VYSVĚTLENÍ, ZMĚNA A DOPLNĚNÍ ZADÁVACÍ DOKUMENTACE Č. 08

Název veřejné zakázky: **Nová plavecká hala Litvínov**

Systémové číslo: P23V00000140

Původní stav – výkres „Půdorys 2.NP SOZ-03-Model.pdf“:

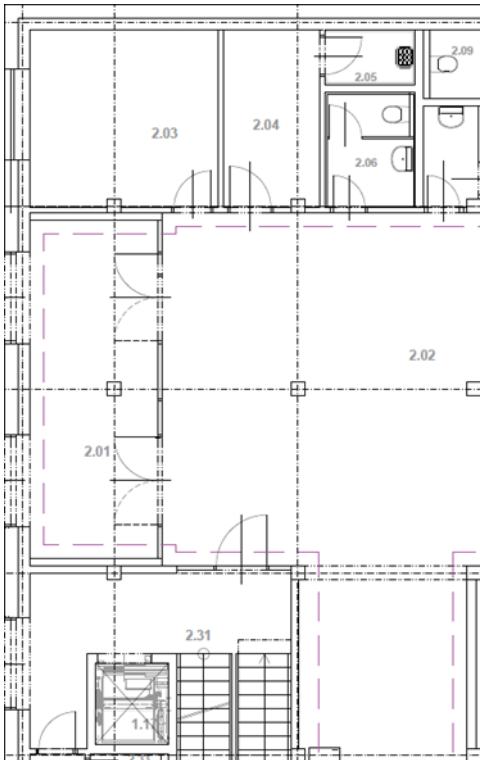
Projekt SOZ nestanoví plochu otevřených otvorů pro přívod dostatečného množství vzduchu, projekt EPS otevírá jedny dvoukřídlé dveře. Součástí projektu SOZ není výpočet, nelze zjistit, zda plocha odpovídá požadavku SOZ.

Žádáme zadavatele o doplnění výpočtu SOZ.

Informace byla doplněna do části PD - D.2.5 Samočinné odvětrávací zařízení, do půdorysu 2.NP.

Nový stav – viz příloha: výkres „1_pudorys 2.NP.pdf“:

Situace po úpravě délky žlabu za OS1, část C - situační výkresy – viz opravená příloha: C2,C3 - celková, koordinační REV2.pdf.

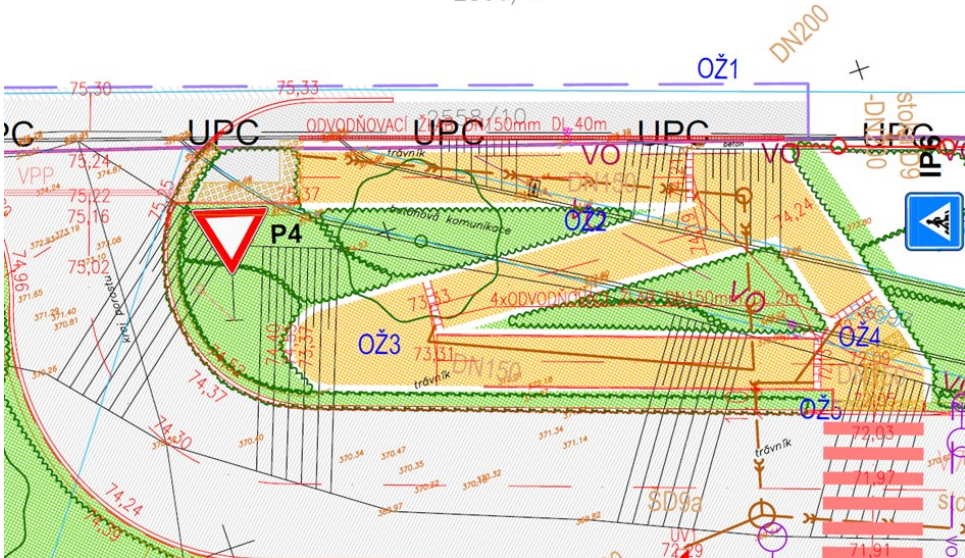
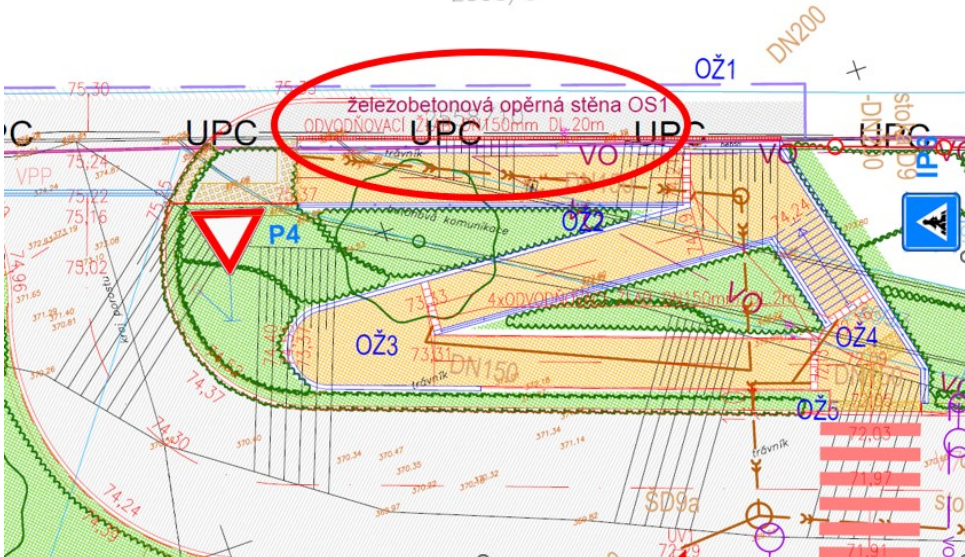
Za opěrnou stěnou OS1 je umístěn odvodňovací žlab u kterého je uvedena délka 40m.

Žádáme zadavatele o kontrolu a potvrzení, že žlab má být délky 19,0m stejně jako opěrná stěna.

Zadavatel provedl úpravu v situaci a ve VV – položka č. 134, list K-zakázka, z hodnoty 55 na 35 m následovně:

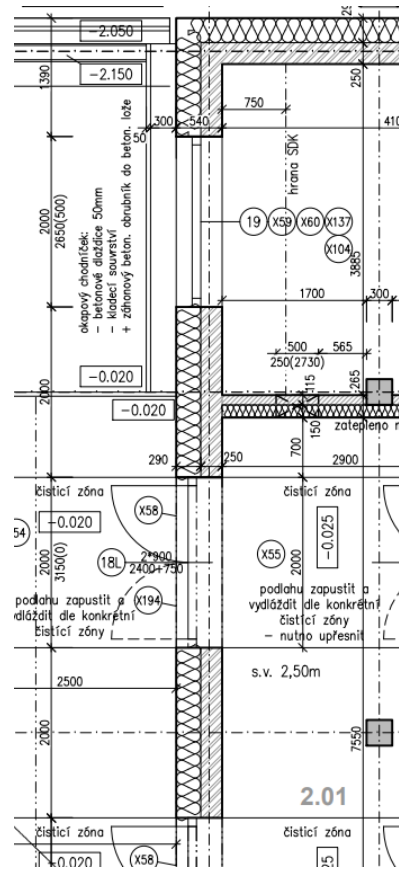
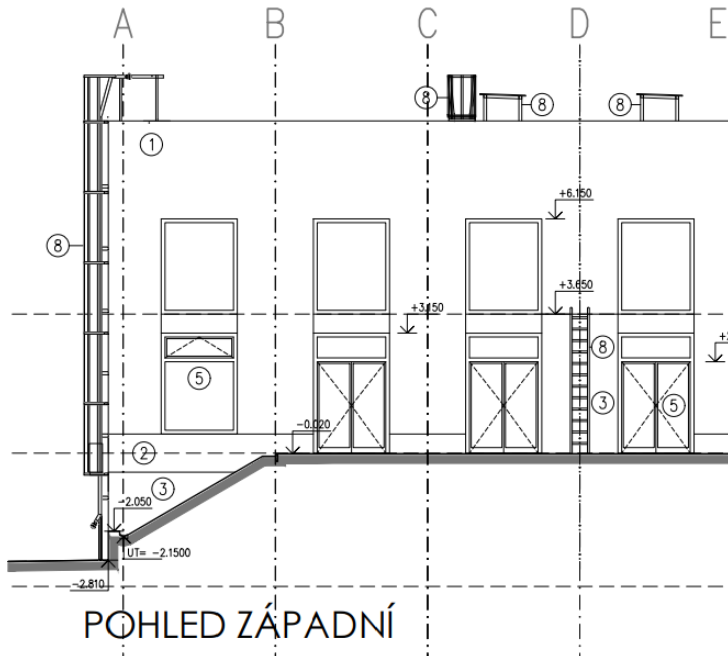
Nesrovnalost mezi soupisem prací a projektovou dokumentací: položka č.630 – ozn. D2.1 – 10 ks projekt / 11ks soupis prací.

Nesrovnalost mezi soupisem prací a projektovou dokumentací: položka č.635 – ozn. D3.1 – 1 ks projekt / 2ks soupis prací.

Nesrovnalost mezi soupisem prací a projektovou dokumentací: položka č.655 – ozn. H.1 – 0 ks projekt / 1ks soupis prací.

Nesrovnalost mezi soupisem prací a projektovou dokumentací: položka č.656 – ozn. H.2 – 0 ks projekt / 1ks soupis prací.

Nesrovnalost mezi soupisem prací a projektovou dokumentací: položka č.677 – ozn. H.23 – 1 ks projekt / 2ks soupis prací.

Nesrovnalost mezi soupisem prací a projektovou dokumentací: položka č.679 – ozn. H.25 – 3 ks projekt / 2ks soupis prací.

Žádáme o kontrolu a objasnění, jaký počet kusů je správný.

Zadavatel prověřil výše uvedené a konstatuje, že položky se ve VV a v PD shodují, platné počty kusů jsou vždy za lomítkem.

Půdorys 2NP – část 1

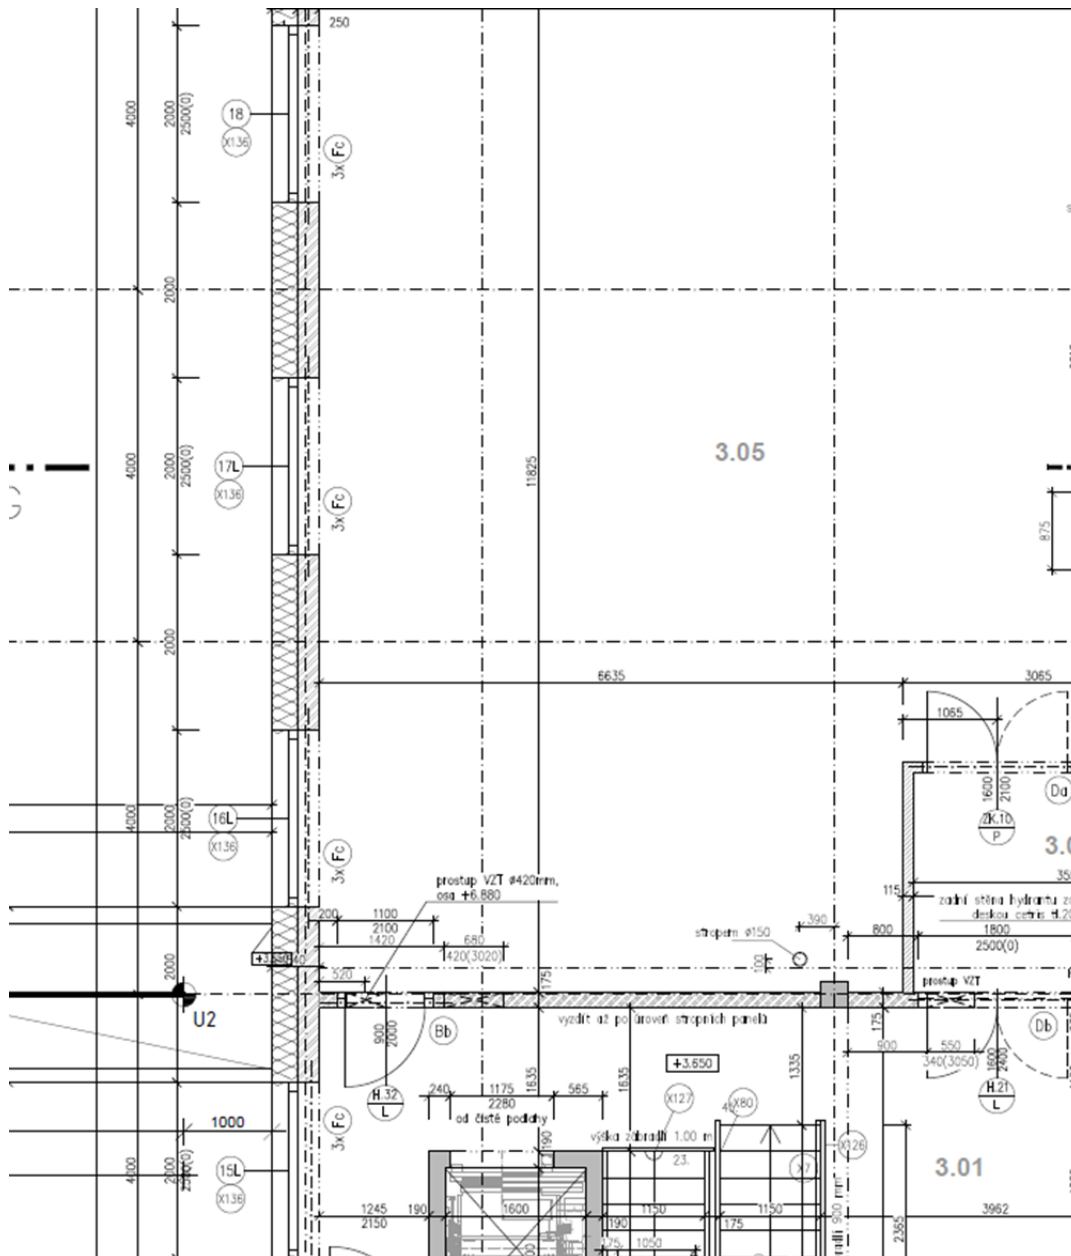
Jako zadavatel výběrového řízení nerozumíme rozdělení/označení sestav dvou prosklených vnějších výplní. Pokud mají být okenní sestavy přes 2NP a 3NP nesouhlasí označení v soupisu prací a v projektové dokumentaci.

Dle našeho názoru by mělo být označení ve 2NP a 3NP stejné. Ve 2NP se jedná o prvky č. 19, 18, 17 a 16. Ve 3NP o prvky č. 18, 17, 16 a 15.

Žádáme zadavatele o objasnění či změnu zadávací dokumentace.

Jedná se o chybu. Platí označení výplní dle 2.NP. Opravené 3.NP je v příloze (v PDF a DWG) – viz příloha: 07 - půdorys 3.NP - část1_rev1.pdf, a příloha: 07+8 - 3NP_rev1.dwg. Obě přílohy tvoří součást Přílohy č. 9 – Projektová dokumentace.
